変 更 前	変 更 後	変 更 理 由
2.5 汚染水処理設備等 2.5.1 基本設計 （中略） 2.5.1.5 主要な機器 2.5.1.5.1 汚染水処理設備，貯留設備（タンク等）及び関連設備（移送配管，移送ポンプ等） （中略） (1) 滞留水移送装置 滞留水移送装置は，タービン建屋等にある滞留水を汚染水処理設備のあるプロセス主建屋，高温焼却炉建屋へ移送することを目的に，移送ポンプ，移送ライン等で構成する。 移送ポンプは，1号機タービン建屋に6台，1号機原子炉建屋に2台，1号機廃棄物処理建屋に2台，2号機タービン建屋に6台，2号機原子炉建屋に2台，2号機廃棄物処理建屋に6台，3号機のタービン建屋に9台，3号機原子炉建屋に4台，3号機廃棄物処理建屋に6台，4号機タービン建屋に7台，4号機原子炉建屋に6台，4号機廃棄物処理建屋に6台設置し，原子炉への注水，雨水の浸入，地下水の浸透等により1号～4号機のタービン建屋等に発生する滞留水に対して十分対処可能な設備容量を確保する。 滞留水の移送は，移送元のタービン建屋等の水位や移送先となるプロセス主建屋，高温焼却炉建屋の水位の状況に応じて，ポンプの起動台数，移送元，移送先を適宜選定して実施する。 移送ラインは，設備故障及び損傷を考慮し複数の移送ラインを準備する。また，使用環境を考慮した材料を選定し，必要に応じて遮へい，保温材等を設置するとともに，屋外敷設箇所は移送ラインの線量当量率等を監視し漏えいの有無を確認する。 （中略）	2.5 汚染水処理設備等 2.5.1 基本設計 （中略） 2.5.1.5 主要な機器 2.5.1.5.1 汚染水処理設備，貯留設備（タンク等）及び関連設備（移送配管，移送ポンプ等） （中略） (1) 滞留水移送装置 滞留水移送装置は，タービン建屋等にある滞留水を汚染水処理設備のあるプロセス主建屋（<u>滞留水一時貯留設備含む</u>），高温焼却炉建屋へ移送すること <u>または，プロセス主建屋，高温焼却炉建屋にある滞留水を滞留水一時貯留設備へ移送すること</u> を目的に，移送ポンプ，移送ライン等で構成する。 移送ポンプは，1号機タービン建屋に6台，1号機原子炉建屋に2台，1号機廃棄物処理建屋に2台，2号機タービン建屋に6台，2号機原子炉建屋に2台，2号機廃棄物処理建屋に6台，3号機のタービン建屋に9台，3号機原子炉建屋に4台，3号機廃棄物処理建屋に6台，4号機タービン建屋に7台，4号機原子炉建屋に6台，4号機廃棄物処理建屋に6台，<u>プロセス主建屋に10台，高温焼却炉建屋に2台</u> 設置し，原子炉への注水，雨水の浸入，地下水の浸透等により1号～4号機のタービン建屋等に発生する滞留水に対して十分対処可能な設備容量を確保する。 滞留水の移送は，移送元のタービン建屋等の水位や移送先となるプロセス

図-2 直送設備の範囲図（処理装置の系統構成図）

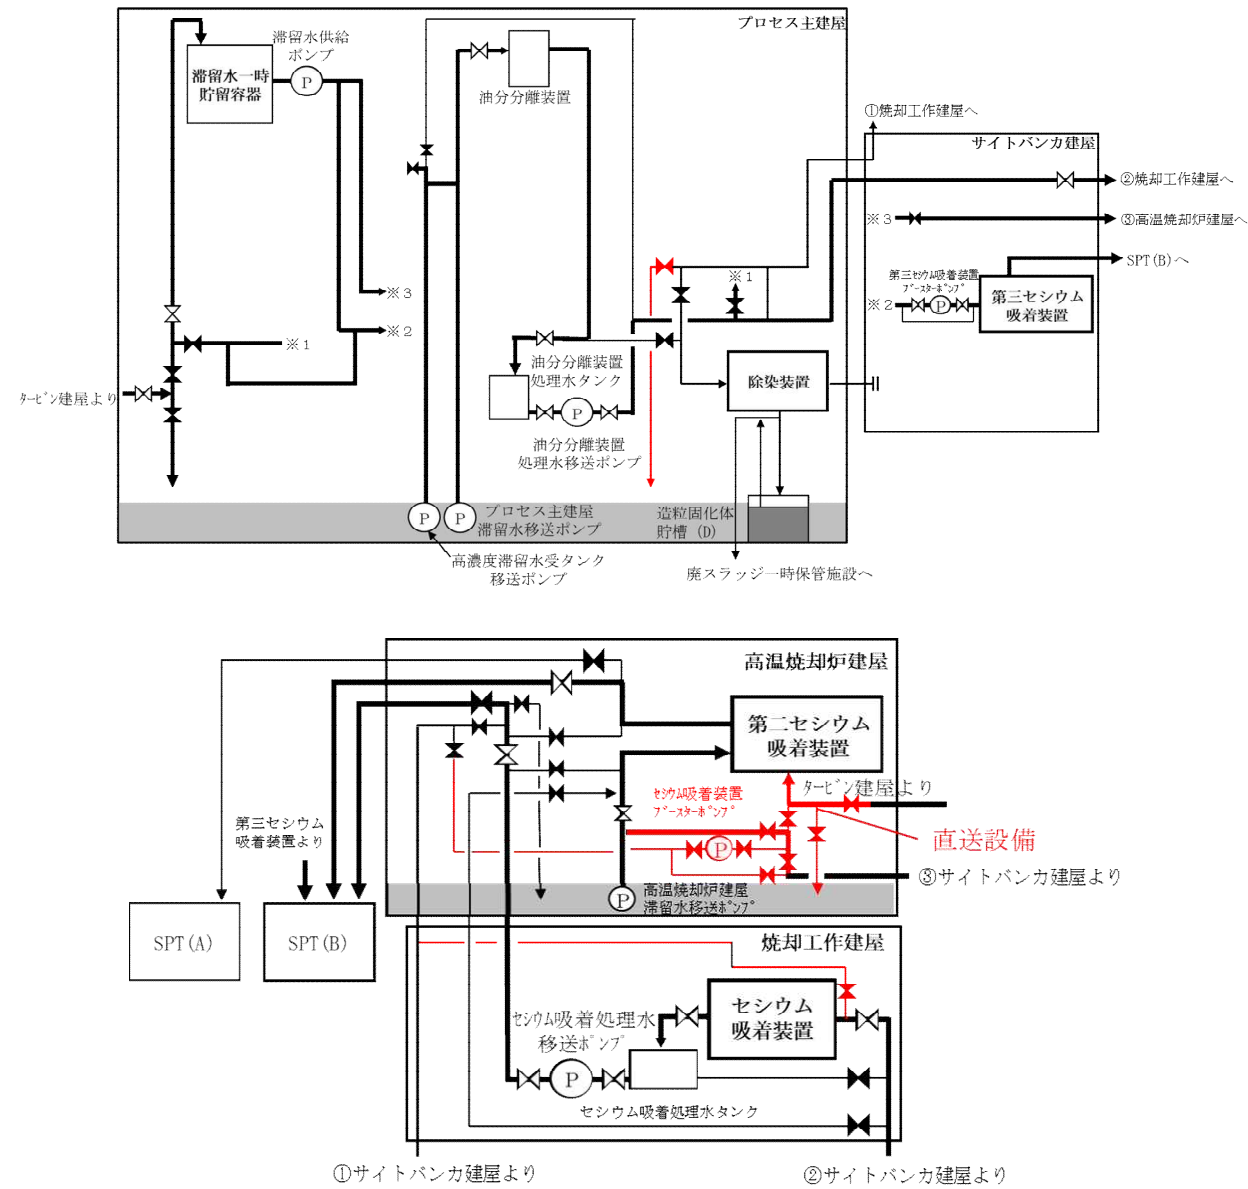
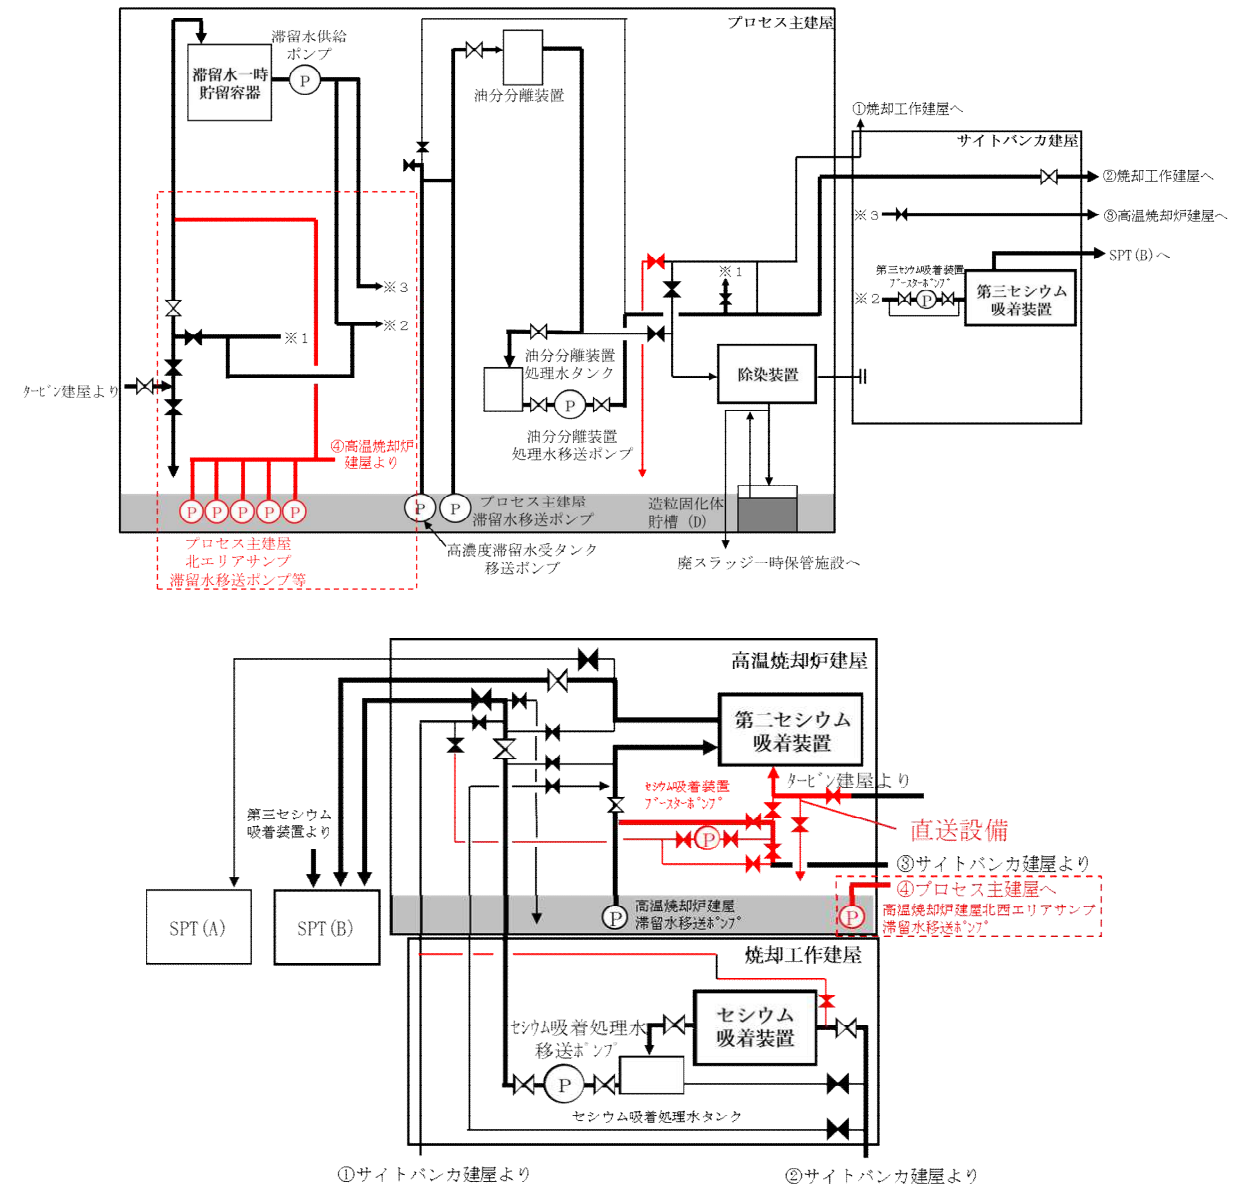
プロセス主建屋・高温焼却
炉建屋滞留水移送装置の
設置に伴う図の変更
